Comune di Lugo di Vicenza (VI)

PIANO DI ELIMINAZIONE DELLE BARRIERE ARCHITETTONICHE

MATTEOTTI, via

SCHEDA n° 15
aggiornato al 08/08/2021

199

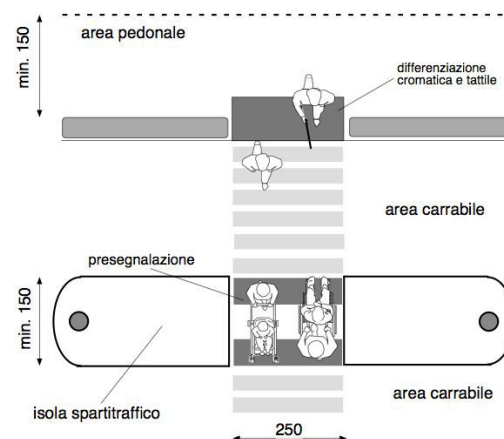
Assenza di attraversamento
pedonale a raso

Nuova realizzazione di attraversamento pedonale **a raso**, tramite adeguamento dei raccordi al percorso pedonale esistente e inserimento di segnaletica tattile a pavimento (segnale pericolo valicabile) ad evidenziare la delimitazione tra sede pedonale e carrabile; realizzazione di zebraure di larghezza minima 250 cm. La pavimentazione utilizzata nell'attraversamento, sarà la medesima già presente.

Occorre fare una buona rasatura della finitura superficiale per evitare di creare altre criticità sulla pavimentazione derivanti da diverse sovrapposizioni di bitume, pessimi raccordi con l'impiantistica sotterranea.

200

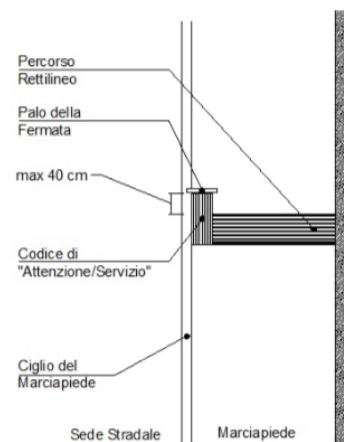
Assenza di segnalazione **tattilo-plantare** per l'intercettazione di pubblici servizi (Targa tattile, fermata del mezzo pubblico)

Inserimento di segnalazione tattile costituita da fascia di larghezza 60 cm trattata a **righe parallele** con funzione di orientamento. Il percorso tattile termina con una segnaletica di "Attenzione/Servizio", ossia una striscia di 40 cm di profondità posta in prossimità della palina o della pensilina qualora esistente.

Il materiale da utilizzarsi deve essere consono al contesto in cui si trova. Sono da evitarsi materiali in gomma incollati ma bensì piastrelle di ceramica, pietra lavorata in superficie o materiale autobloccante.

245

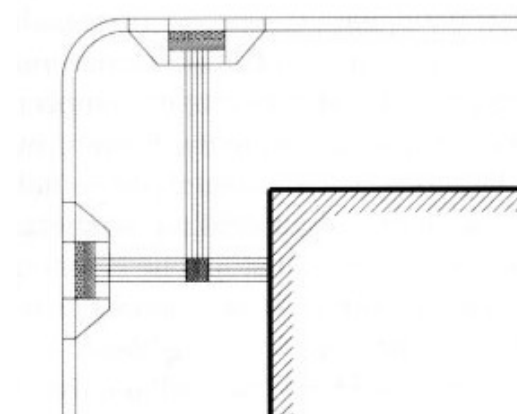
Assenza di **segnalazione tattile** per non vedenti in prossimità di **doppio attraversamento pedonale**.

Adeguamento del doppio attraversamento pedonale tramite **realizzazione di segnaletica tattile** a pavimento (segnale pericolo valicabile), **posta trasversalmente alla direzione** di marcia. (svolta a 90°) Una seconda segnaletica tattile indicherà la continuità del percorso e l'attraversamento **posto longitudinalmente** alla direzione del percorso. La segnaletica tattile di profondità 40 cm e larghezza uguale alla zebra, serve ad evidenziare la delimitazione tra sede pedonale e carrabile.

Il materiale da utilizzarsi deve essere consono al contesto in cui si trova. Sono da evitarsi materiali in gomma incollati ma bensì piastrelle di ceramica, pietra lavorata in superficie o materiale autobloccante.

247

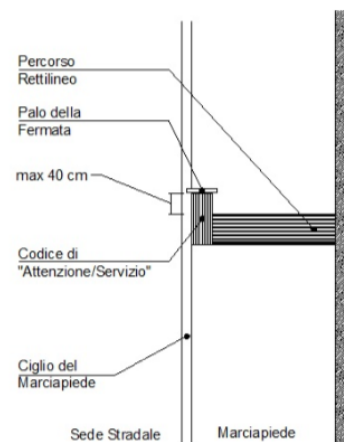
Assenza di segnalazione **tattilo-plantare** per l'intercettazione di pubblici servizi (Targa tattile, fermata del mezzo pubblico)

Inserimento di segnalazione tattile costituita da fascia di larghezza 60 cm trattata a **righe parallele** con funzione di orientamento. Il percorso tattile termina con una segnaletica di "Attenzione/Servizio", ossia una striscia di 40 cm di profondità posta in prossimità della palina o della pensilina qualora esistente.

Il materiale da utilizzarsi deve essere consono al contesto in cui si trova. Sono da evitarsi materiali in gomma incollati ma bensì piastrelle di ceramica, pietra lavorata in superficie o materiale autobloccante.

248

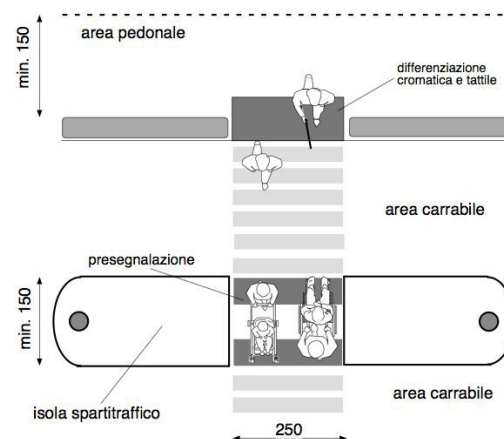
Assenza di attraversamento
pedonale a raso

Nuova realizzazione di attraversamento pedonale **a raso**, tramite adeguamento dei raccordi al percorso pedonale esistente e inserimento di segnaletica tattile a pavimento (segnale pericolo valicabile) ad evidenziare la delimitazione tra sede pedonale e carrabile; realizzazione di zebraure di larghezza minima 250 cm. La pavimentazione utilizzata nell'attraversamento, sarà la medesima già presente.

Occorre fare una buona rasatura della finitura superficiale per evitare di creare altre criticità sulla pavimentazione derivanti da diverse sovrapposizioni di bitume, pessimi raccordi con l'impiantistica sotterranea.

249

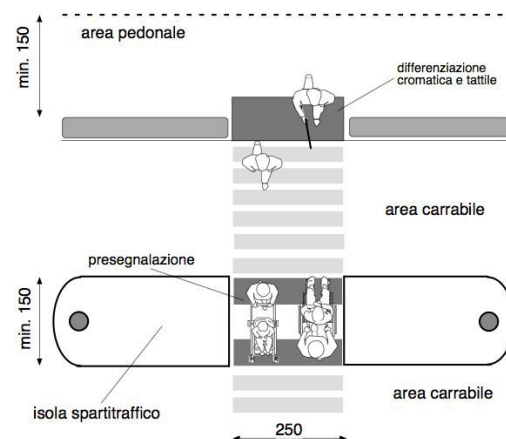
Assenza di attraversamento
pedonale a raso

Nuova realizzazione di attraversamento pedonale **a raso**, tramite adeguamento dei raccordi al percorso pedonale esistente e inserimento di segnaletica tattile a pavimento (segnale pericolo valicabile) ad evidenziare la delimitazione tra sede pedonale e carrabile; realizzazione di zebrature di larghezza minima 250 cm. La pavimentazione utilizzata nell'attraversamento, sarà la medesima già presente.

Occorre fare una buona rasatura della finitura superficiale per evitare di creare altre criticità sulla pavimentazione derivanti da diverse sovrapposizioni di bitume, pessimi raccordi con l'impiantistica sotterranea.

250

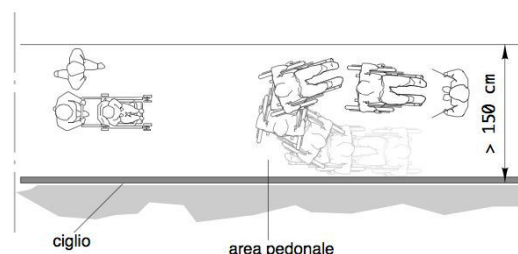
Assenza di percorso a raso

Nuova realizzazione di marciapiedi a raso con le seguenti caratteristiche:

- altezza massima 2,5 cm dal piano carrabile;
- larghezza minima 150 cm; in presenza di cospicuo flusso pedonale è consigliata larghezza 200 cm; è ammessa larghezza minima 100 cm solo in caso di restrizioni puntuali o di breve lunghezza (massimo 10 m);
- pendenza longitudinale 5% (massimo 8%);
- pendenza trasversale 1%;
- altezza minima libera da ostacoli 220 cm da piano di calpestio;
- finitura tale da rendere il piano di calpestio accessibile.

Occorre fare una buona rasatura della finitura superficiale per evitare di creare altre criticità sulla pavimentazione per le persone con difficoltà motorie.

251

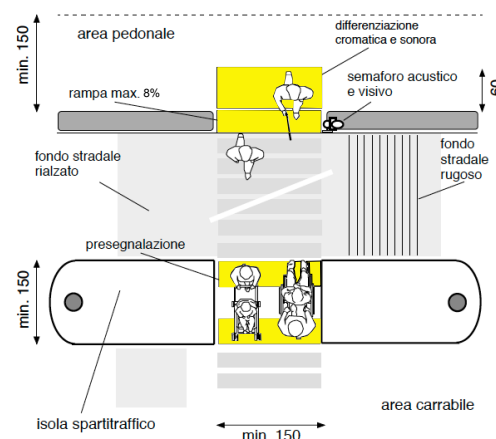
Assenza di **segnalazione tattile** per non vedenti in prossimità di **attraversamento** pedonale posto in **senso ortogonale al senso di marcia**.

Adeguamento di attraversamento pedonale tramite **nuova realizzazione di segnaletica tattile** a pavimento (segnale pericolo valicabile), **posta trasversalmente alla direzione** di marcia. La segnaletica tattile di profondità 40 cm e larghezza uguale alla zebra, serve ad evidenziare la delimitazione tra sede pedonale e carrabile. In caso di isola salvagente, la segnaletica sarà ripetuta all'inizio e alla fine dell'isola come preavviso di attenzione; ciascuna di queste bande avrà una profondità minima di 40 cm.

Il materiale da utilizzarsi deve essere consono al contesto in cui si trova. Sono da evitarsi materiali in gomma incollati ma bensì piastrelle di ceramica, pietra lavorata in superficie o materiale autobloccante.

Prevedere sempre l'intercettazione sul marciapiede quando si è in presenza di un attraversamento.

252

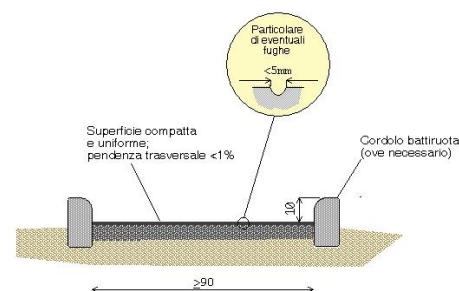
Assenza di percorso accessibile
(**sottodimensionato**)

Realizzazione a fianco del percorso esistente, di una nuova pavimentazione pedonale, identica alla preesistente, aumentando la larghezza complessiva del percorso. Per consentirne l'uso da parte di persone in carrozzina, la larghezza minima dovrà essere di cm. 90/120.

La superficie calpestabile sarà compatta ed omogenea. Le fugature prive di risalti e non superiori a cm. 0,5. La pendenza trasversale nel suo complesso non dovrà superare l'1%.

Occorre fare una buona rasatura della finitura superficiale (attraverso la compattazione e la rullatura del materiale) per evitare di creare altre criticità sulla pavimentazione per le persone con difficoltà motorie. Ovvero non creare spessori e fonti di inciampo.

Allargare marciapiede o togliere parte recinzione e spostare cartello verso l'interno

255

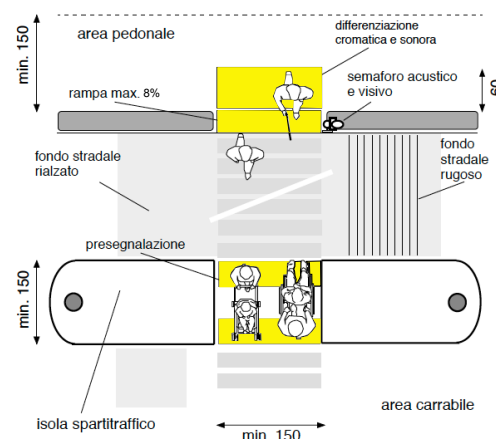
Assenza di **segnalazione tattile** per non vedenti in prossimità di **attraversamento** pedonale posto in **senso ortogonale al senso di marcia**.

Adeguamento di attraversamento pedonale tramite **nuova realizzazione di segnaletica tattile** a pavimento (segnale pericolo valicabile), **posta trasversalmente alla direzione** di marcia. La segnaletica tattile di profondità 40 cm e larghezza uguale alla zebra, serve ad evidenziare la delimitazione tra sede pedonale e carrabile. In caso di isola salvagente, la segnaletica sarà ripetuta all'inizio e alla fine dell'isola come preavviso di attenzione; ciascuna di queste bande avrà una profondità minima di 40 cm.

Il materiale da utilizzarsi deve essere consono al contesto in cui si trova. Sono da evitarsi materiali in gomma incollati ma bensì piastrelle di ceramica, pietra lavorata in superficie o materiale autobloccante.

Prevedere sempre l'intercettazione sul marciapiede quando si è in presenza di un attraversamento.

256

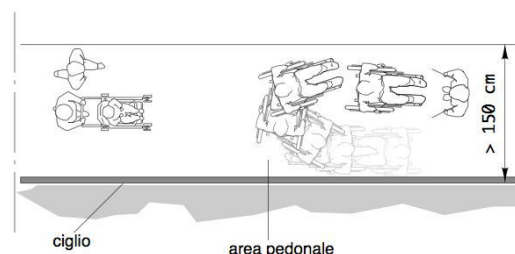
Assenza di percorso a raso

Nuova realizzazione di marciapiedi a raso con le seguenti caratteristiche:

- altezza massima 2,5 cm dal piano carrabile;
- larghezza minima 150 cm; in presenza di cospicuo flusso pedonale è consigliata larghezza 200 cm; è ammessa larghezza minima 100 cm solo in caso di restrizioni puntuali o di breve lunghezza (massimo 10 m);
- pendenza longitudinale 5% (massimo 8%);
- pendenza trasversale 1%;
- altezza minima libera da ostacoli 220 cm da piano di calpestio;
- finitura tale da rendere il piano di calpestio accessibile.

Occorre fare una buona rasatura della finitura superficiale per evitare di creare altre criticità sulla pavimentazione per le persone con difficoltà motorie.

257

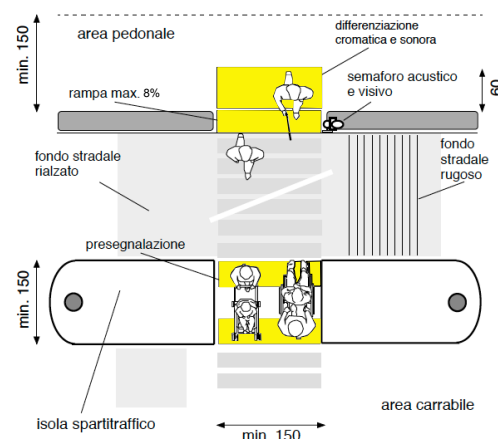
Assenza di **segnalazione tattile** per non vedenti in prossimità di **attraversamento** pedonale posto in **senso ortogonale al senso di marcia**.

Adeguamento di attraversamento pedonale tramite **nuova realizzazione di segnaletica tattile** a pavimento (segnale pericolo valicabile), **posta trasversalmente alla direzione** di marcia. La segnaletica tattile di profondità 40 cm e larghezza uguale alla zebra, serve ad evidenziare la delimitazione tra sede pedonale e carrabile. In caso di isola salvagente, la segnaletica sarà ripetuta all'inizio e alla fine dell'isola come preavviso di attenzione; ciascuna di queste bande avrà una profondità minima di 40 cm.

Il materiale da utilizzarsi deve essere consono al contesto in cui si trova. Sono da evitarsi materiali in gomma incollati ma bensì piastrelle di ceramica, pietra lavorata in superficie o materiale autobloccante.

Prevedere sempre l'intercettazione sul marciapiede quando si è in presenza di un attraversamento.

258

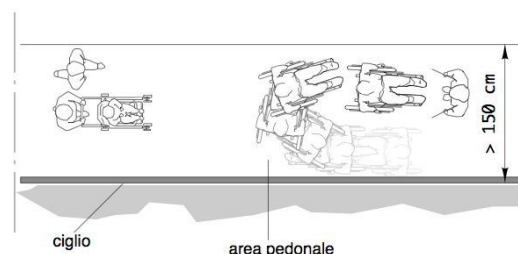
Assenza di percorso a raso

Nuova realizzazione di marciapiedi a raso con le seguenti caratteristiche:

- altezza massima 2,5 cm dal piano carrabile;
- larghezza minima 150 cm; in presenza di cospicuo flusso pedonale è consigliata larghezza 200 cm; è ammessa larghezza minima 100 cm solo in caso di restrizioni puntuali o di breve lunghezza (massimo 10 m);
- pendenza longitudinale 5% (massimo 8%);
- pendenza trasversale 1%;
- altezza minima libera da ostacoli 220 cm da piano di calpestio;
- finitura tale da rendere il piano di calpestio accessibile.

Occorre fare una buona rasatura della finitura superficiale per evitare di creare altre criticità sulla pavimentazione per le persone con difficoltà motorie.

259

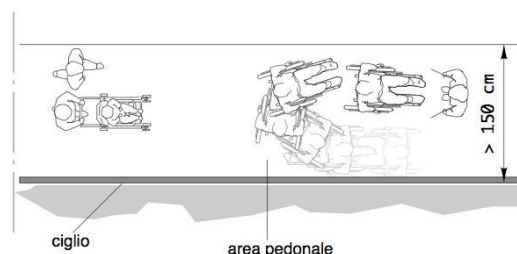
Assenza di percorso a raso

Nuova realizzazione di marciapiedi a raso con le seguenti caratteristiche:

- altezza massima 2,5 cm dal piano carrabile;
- larghezza minima 150 cm; in presenza di cospicuo flusso pedonale è consigliata larghezza 200 cm; è ammessa larghezza minima 100 cm solo in caso di restrizioni puntuali o di breve lunghezza (massimo 10 m);
- pendenza longitudinale 5% (massimo 8%);
- pendenza trasversale 1%;
- altezza minima libera da ostacoli 220 cm da piano di calpestio;
- finitura tale da rendere il piano di calpestio accessibile.

Occorre fare una buona rasatura della finitura superficiale per evitare di creare altre criticità sulla pavimentazione per le persone con difficoltà motorie.
